明り取り雨漏り点検報告

平成14年5月29日
点検：桜田板金工業所

①

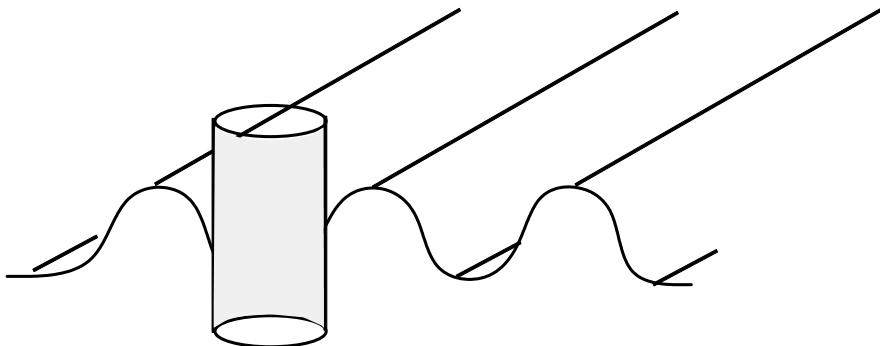
- は今までの明り取り屋根、屋根底に穴が空いています。は何年も経過して埃が溜まって雨水をせき止めている。

この部分に穴が空いているということです。

- では仮に水止め用のコーティングを塗ってあります。
1年位は持つような本当に仮処置です。

部分的でもかまぼこ型の明り取りドームを取付ける事をお勧めします。
